**Verslag huishoudelijke elektrische installatie op laagspanning en zeer lage spanning****Algemeen:**

Referentie: 009-20260910-04	Datum controle: 10/09/2026
Keurder: 009

Eigenaar: Onbekend	EAN-code: 541448820061465273
Adres installatie: Houwaartstraat 256, 3270 - Scherpenheuvel-Zichem	Nummer teller(s): 1sag1200317844
Distributienetbeheerder installatie: Fluvius	
Datum uitvoering installatie: ☐ Vóór 01/10/1981 ☒ Tussen 01/10/1981 en 01/06/2020 ☐ Vanaf 01/06/2020	
Type: ☒ Woonenheid ☐ Niet-huishoudelijk ☐ PV ☐ Batterij ☐ Laadpaal

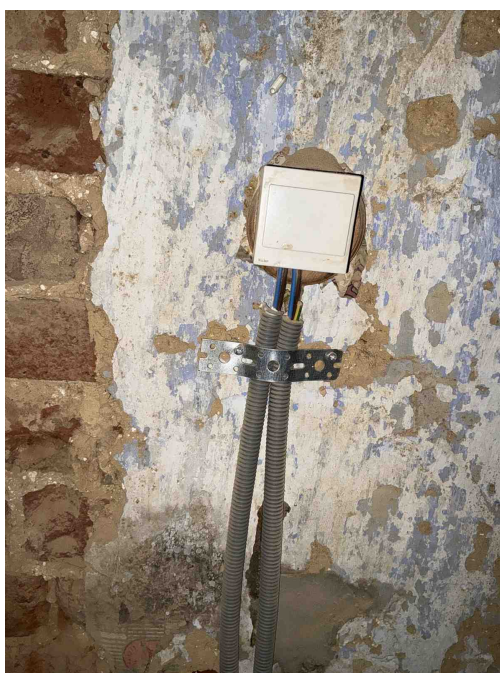
B17 - De voedingsspanning is niet op elk bord vermeld (Boek 1: 3.1.3.3).

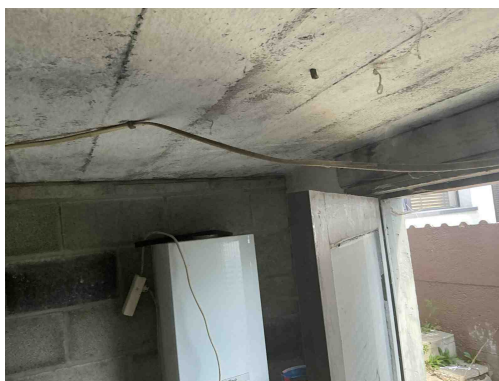
C21 - Het gebruik van geleiders van het type VOB, zonder bijkomende afscherming is niet toegestaan (Boek 1: 5.2.9.6).

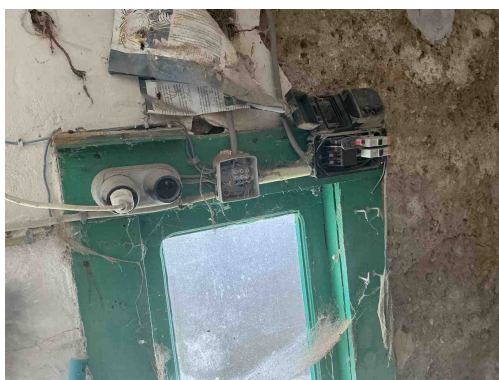
C27 - Het gebruik van geleiders van het type VTLMB (côte-à-côte) is niet toegestaan (Boek 1: 1.4.2.1).

C13 - Onvoldoende bevestiging van de leiding(en) (Boek 1: 5.2.9.5).

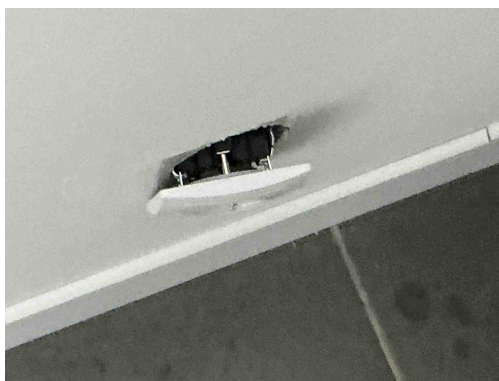
B30 - De houder van de beveiliging in een huishoudelijke ruimte is niet voorzien van aangepaste kalibreerelementen (Boek1: 5.3.5.5).

C30 - De deksels van de aftakdoos/aftakdozen ontbreken (Boek 1: 4.2.2.1, 5.2.6.1).

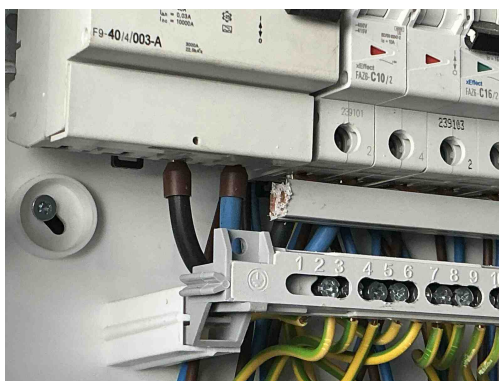
T10 - Bepaalde contactdozen en/of schakelaars zijn niet degelijk bevestigd (Boek 1: 1.4.1.3).
Opmerking: Algemeen,...

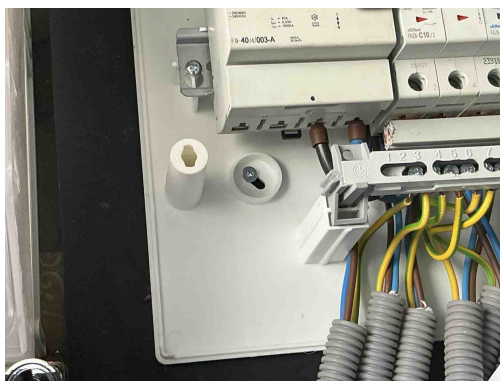
T21 - Het elektrisch materieel is niet geplaatst volgens de voorschriften van de fabrikant/ regels van goed vakmanschap . (Boek 1: 1.4.1.3)
Opmerking: Ophanging vijzen niet afgedekt, camaansluiting niet afgedekt,

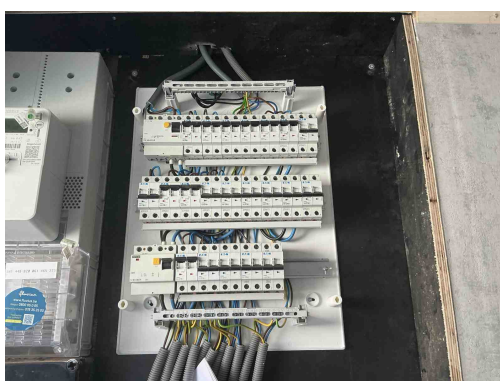
T21 - Het elektrisch materieel is niet geplaatst volgens de voorschriften van de fabrikant/ regels van goed vakmanschap . (Boek 1: 1.4.1.3)

Opmerking: Ophanging vijzen niet afgedekt, camaansluiting niet afgedekt,
